改善箇所説明図

基準不適合発生箇所

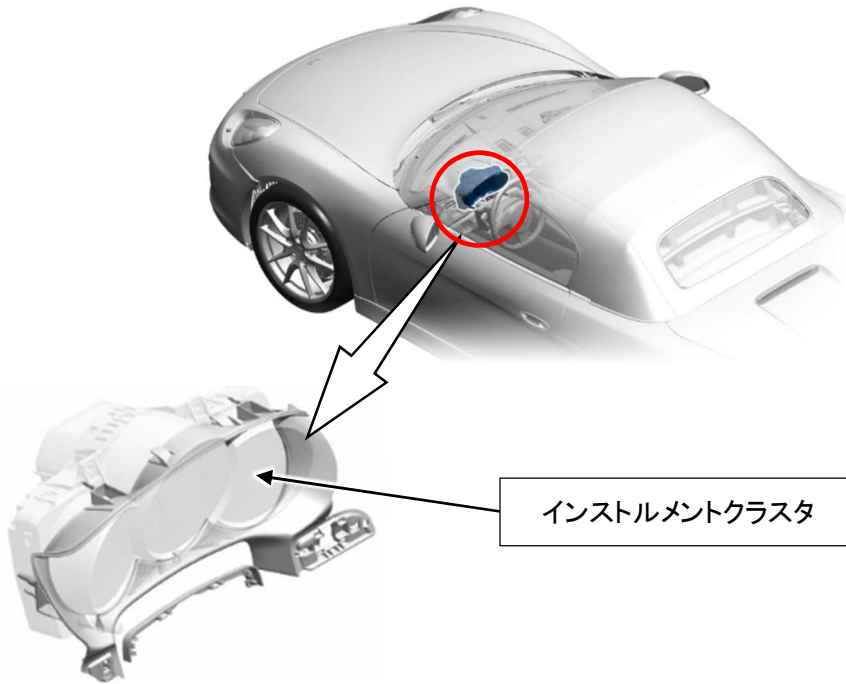
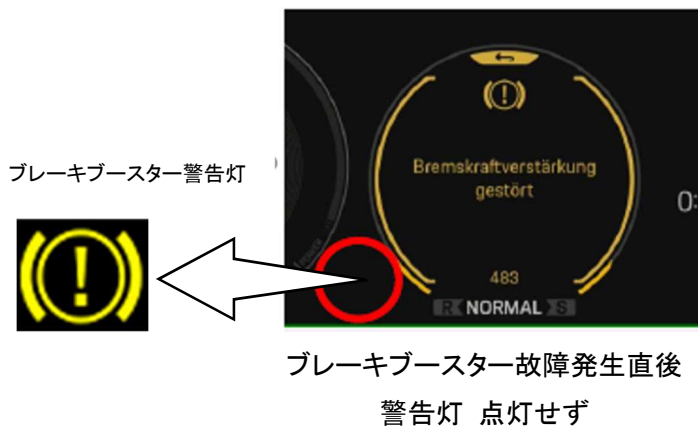
ブレーキブースター警告装置において、インストルメントクラスタのプログラムが不適切なため、ブレーキブースターの故障時に警告灯が点灯せず、警告メッセージ確認後には誤った警告灯が点灯し、保安基準に適合しないおそれがある。

全車両、インストルメントクラスタを対策プログラムに書き換える。
